Projet éolien De Soudron

**Note Ecologique modificative
Janvier 2024**

**Dossier de Demande d'Autorisation Environnementale
Communes de Soudron et Cheniers**

**Suppression d'une éolienne pour chaque projet
INCIDENCES SUR LES MILIEUX NATURELS**

ENJEUX ET VARIANTE SANS E9

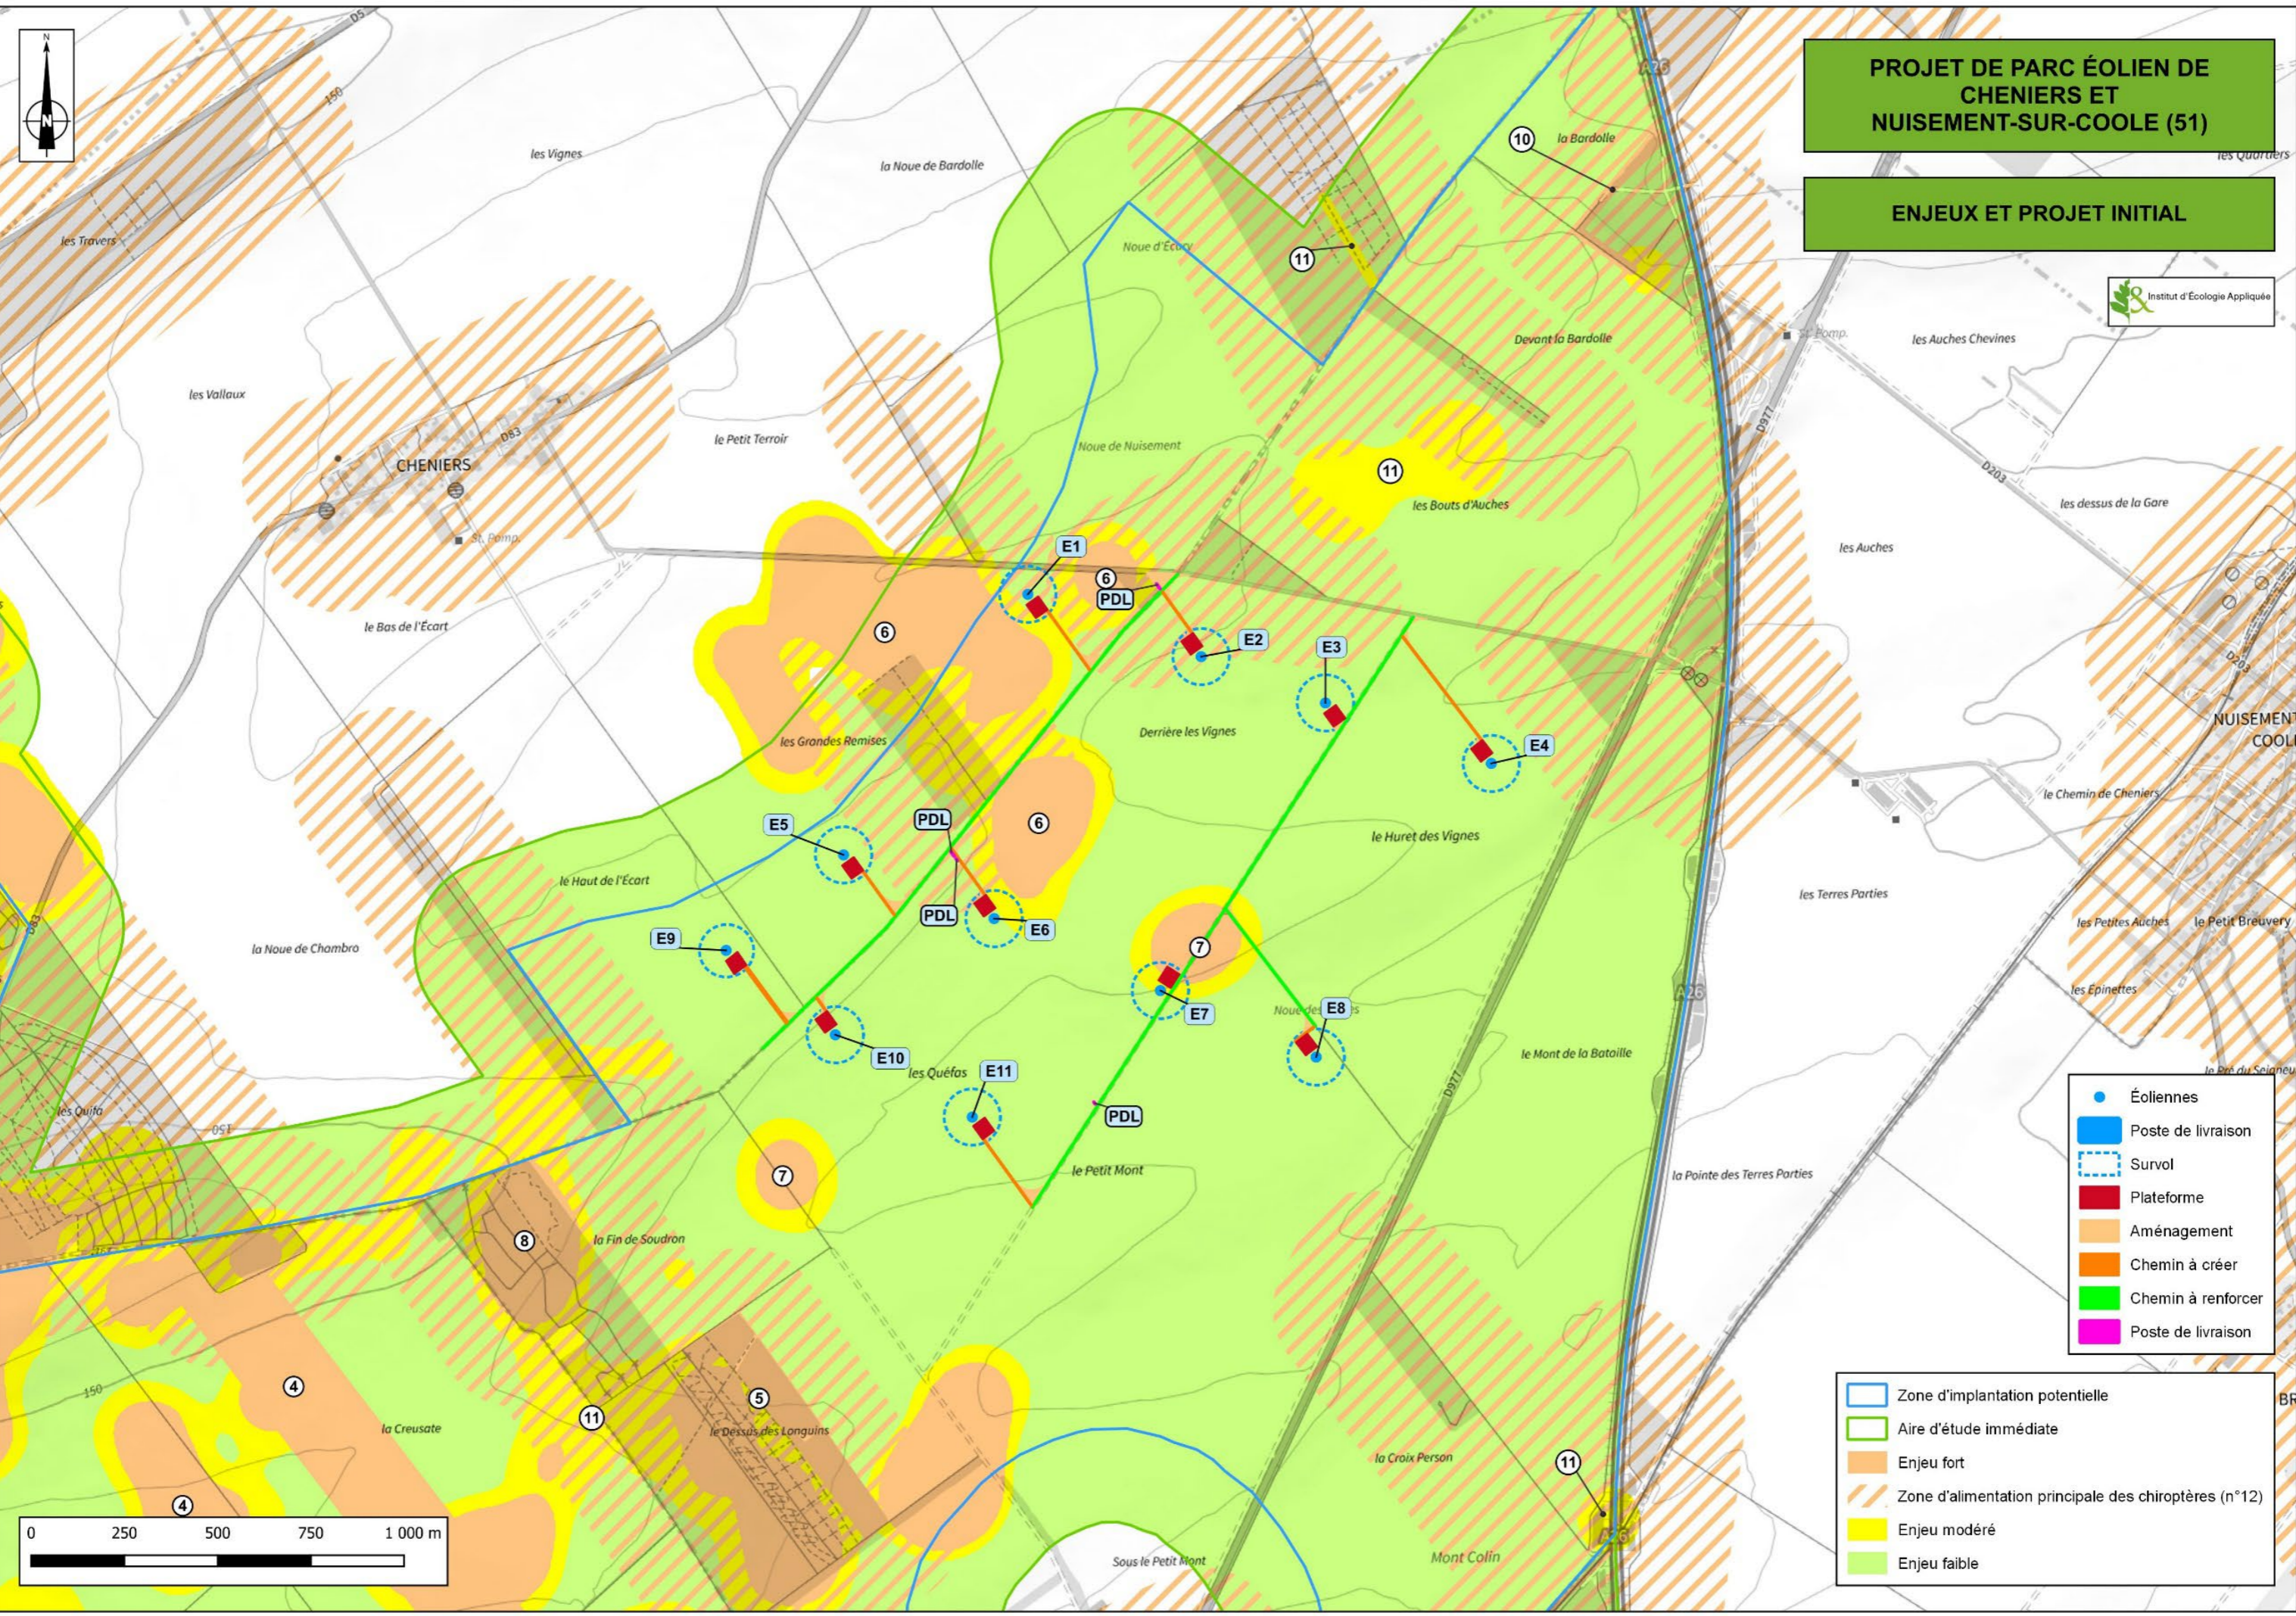
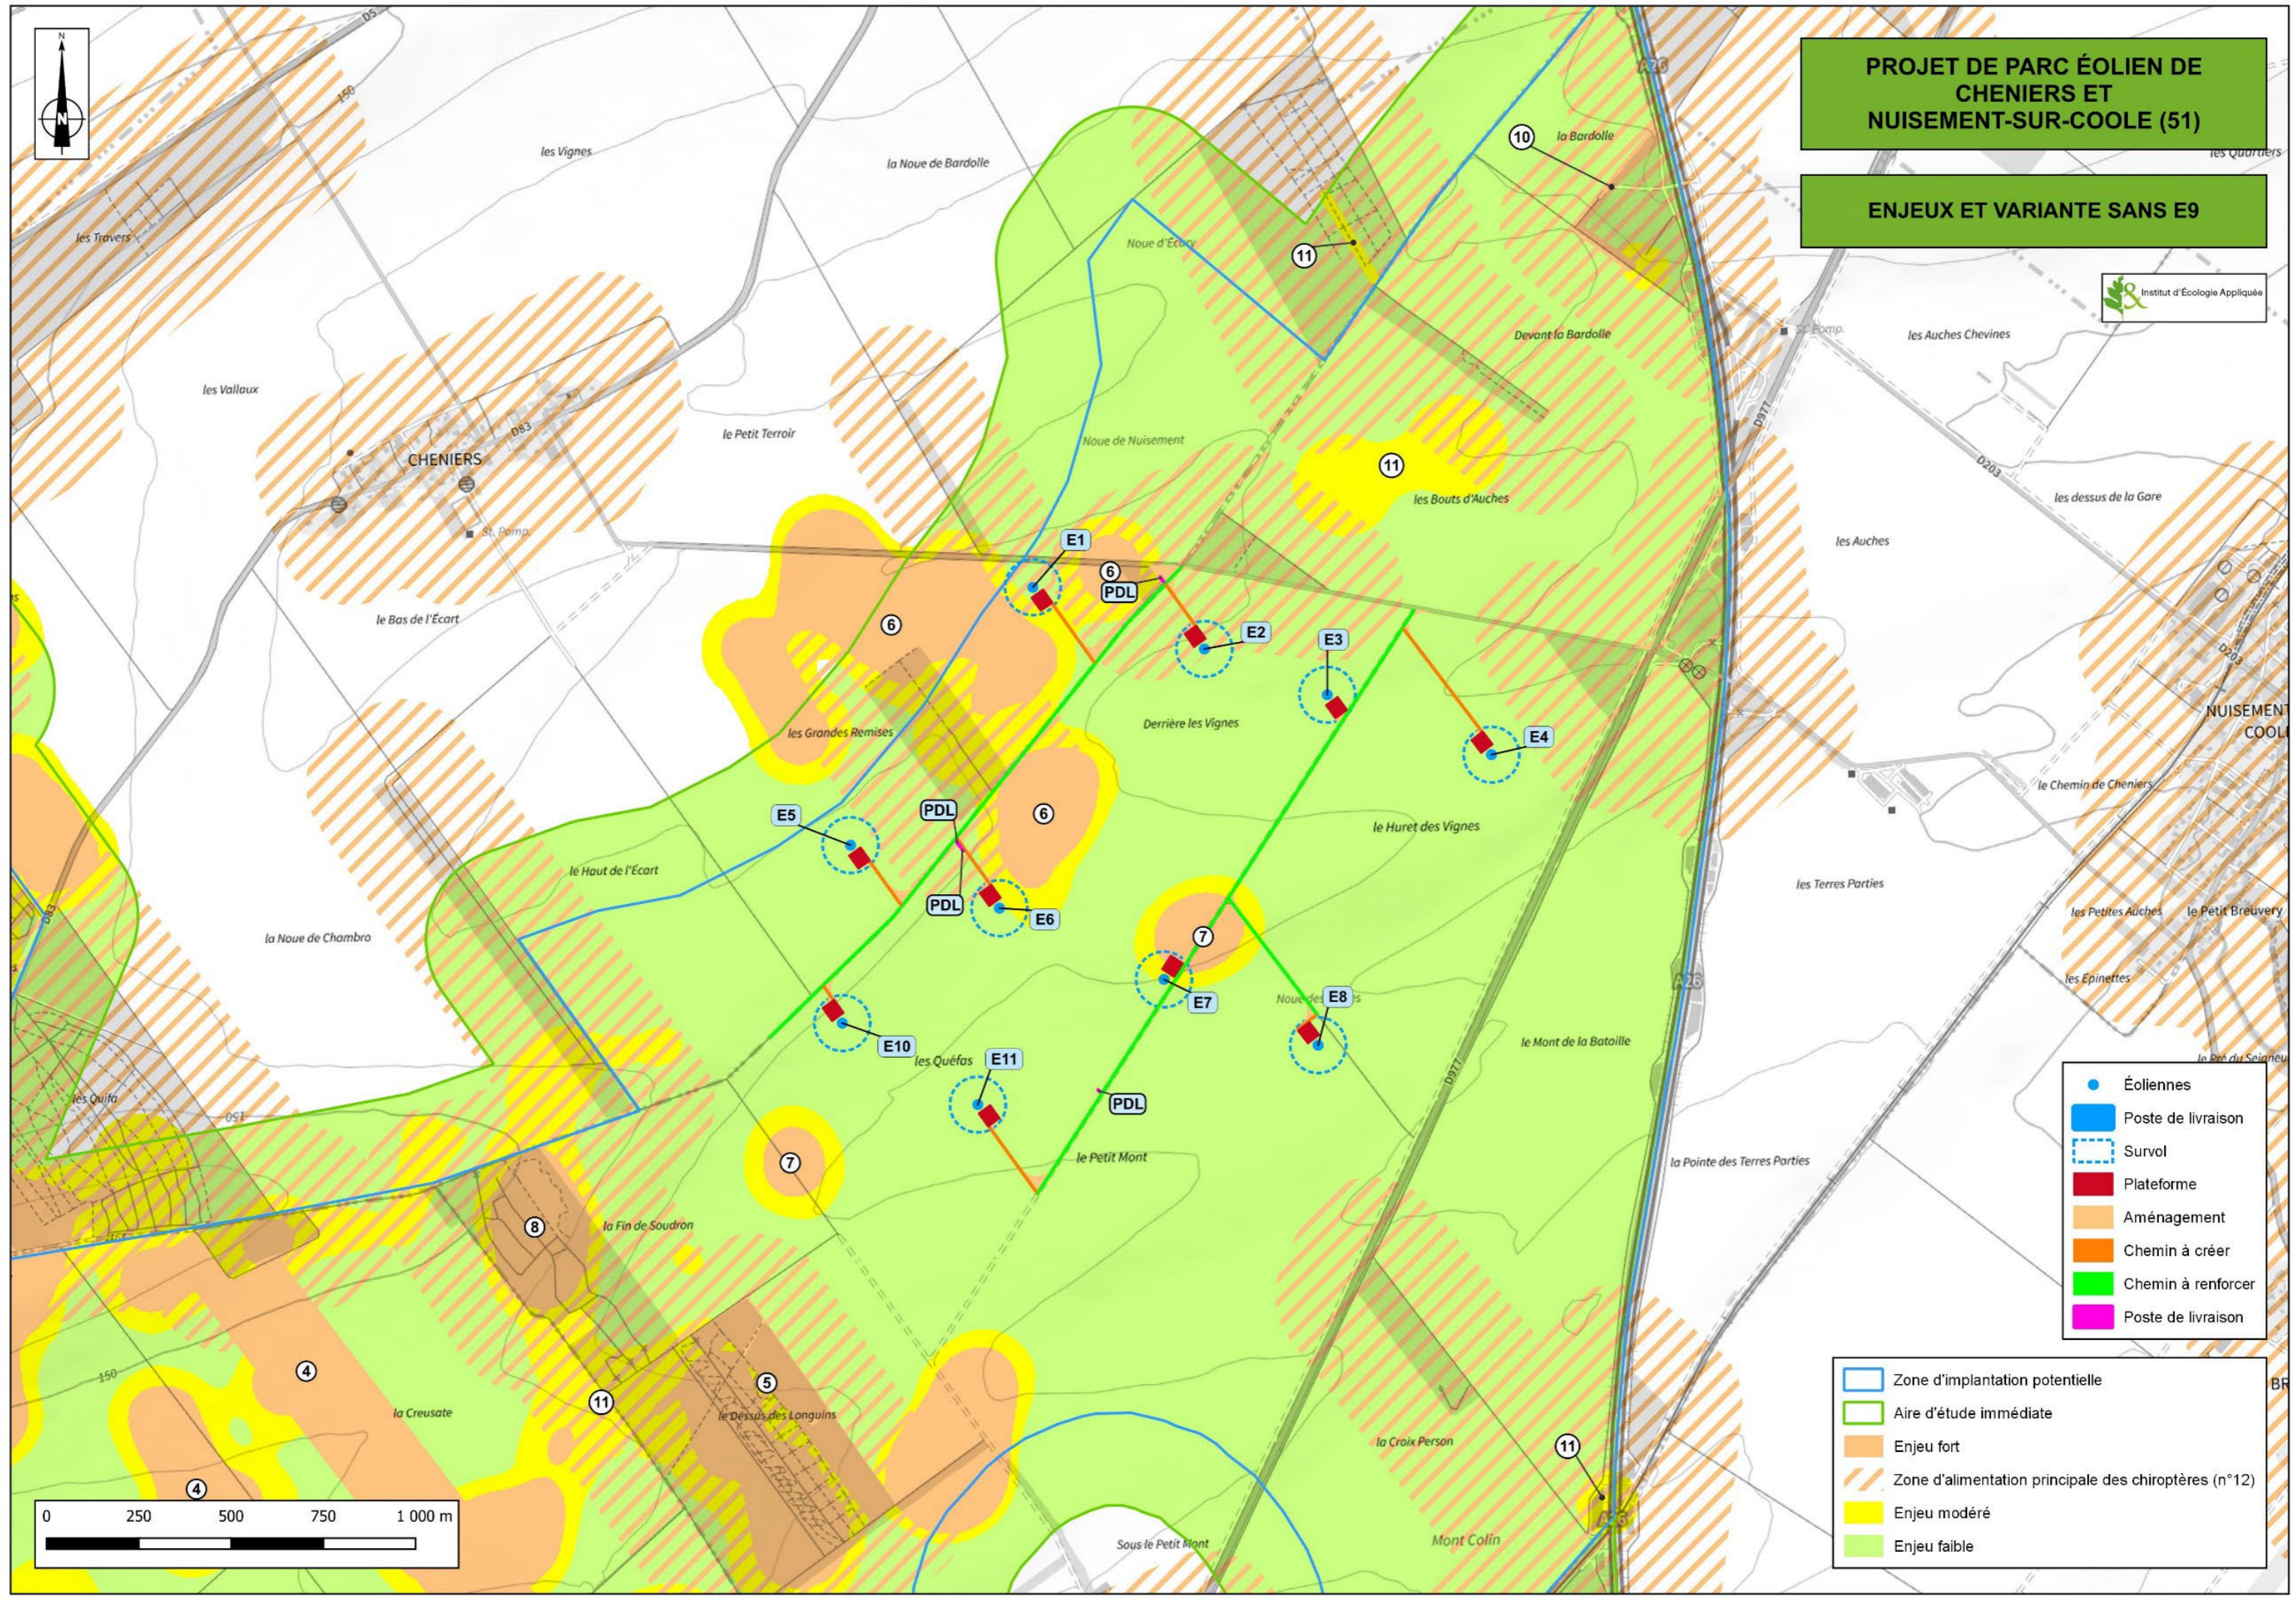
Initialement le parc comprend 11 machines et 6 postes de livraison. La localisation des différents éléments du parc, dans sa version initiale, sont présentés avec les enjeux dans la carte suivante. Notons que l'éolienne E9 a fait l'objet d'un décalage de 150 m environ vers le Sud-Est en 2021.

Avec la modification portée par le présent dossier et la suppression de E9 il résulte un parc final composé de 10 éoliennes et de 6 postes de livraison.

Les caractéristiques globales du parc de changent toutefois pas à savoir 10 éoliennes en 3 alignements réguliers de 2 ou 4 éoliennes sur un axe Nord-Ouest/Sud-Est.

HABITATS ET FLORE À ENJEU ET VARIANTE SANS E9

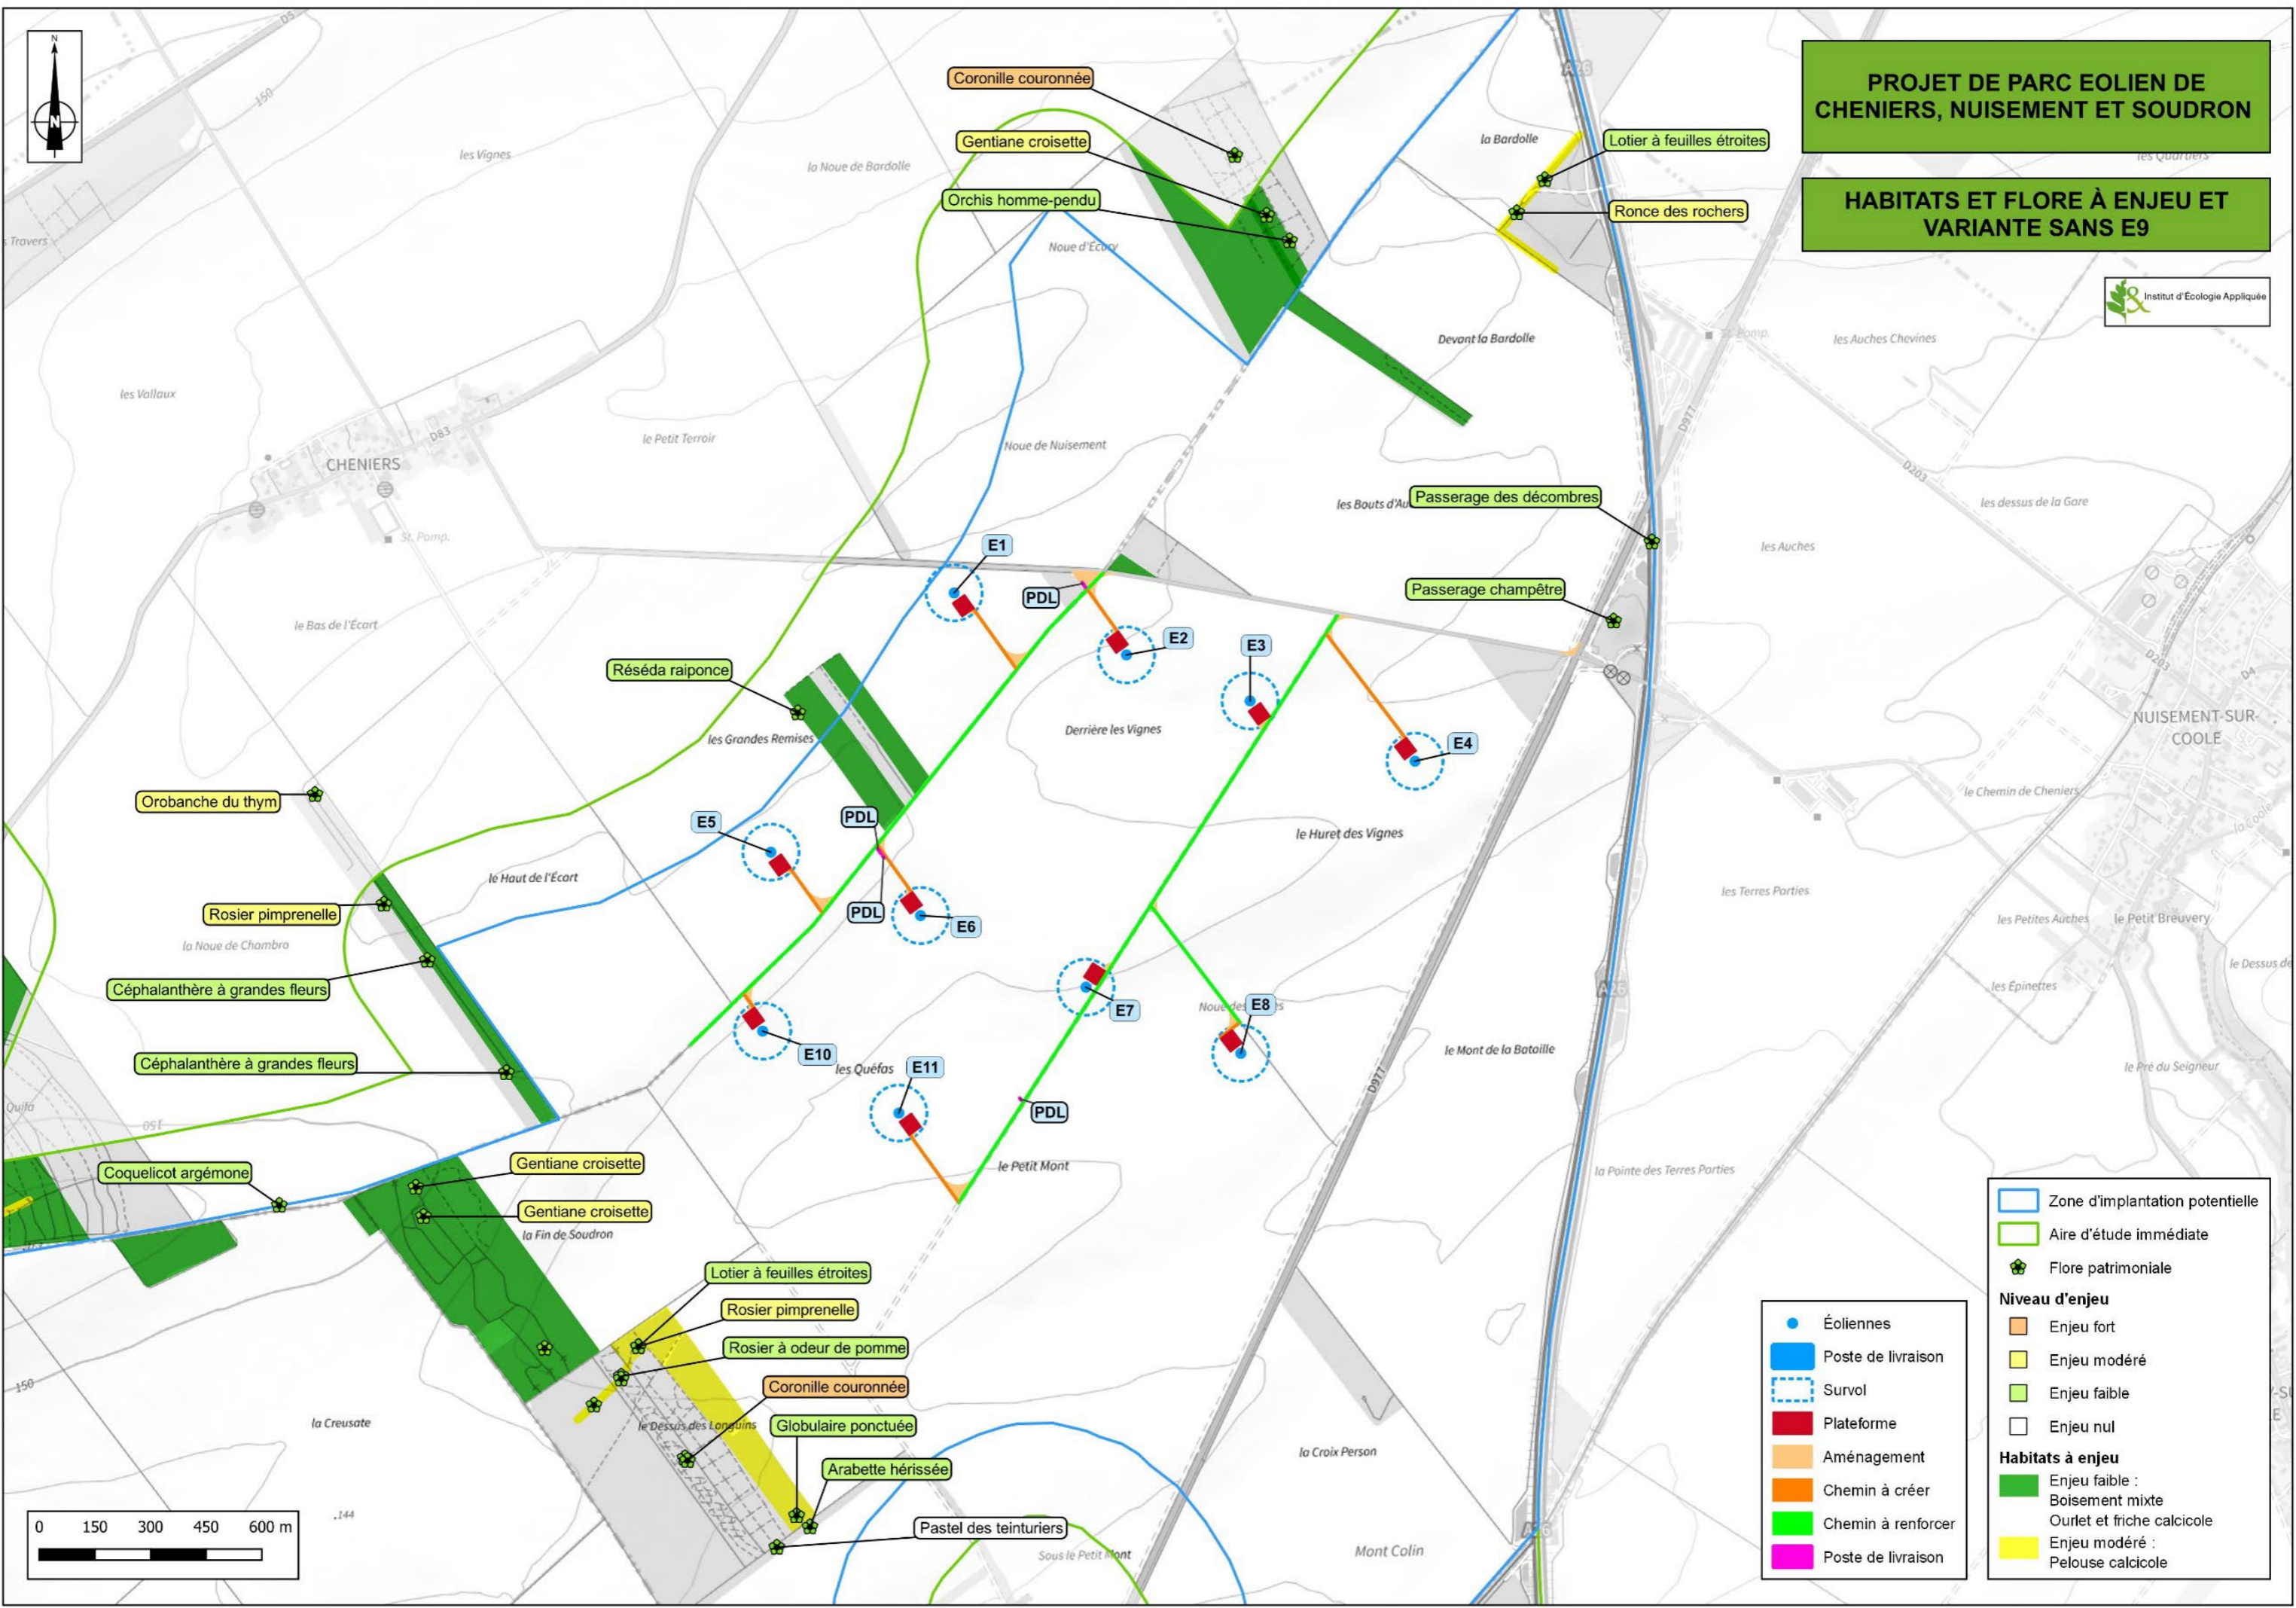
La version du projet modifié implique donc une suppression de l'éolienne E9.

Il en résulte un éloignement de l'ensemble de l'emprise finale notamment l'éolienne E10 (plateforme, piste...), à savoir la plus proche après E9, à plus de 600 m des espaces d'enjeu de la flore et des habitats. L'impact nul identifié initialement n'est pas modifié.

Concernant les mesures, la mesure d'évitement ME1 du fait de la localisation des éoliennes et la mesure de réduction MR 1 relative au traitement des espèces exotiques envahissantes détaillées dans le dossier d'étude d'impact initial restent appropriées et s'appliqueront.
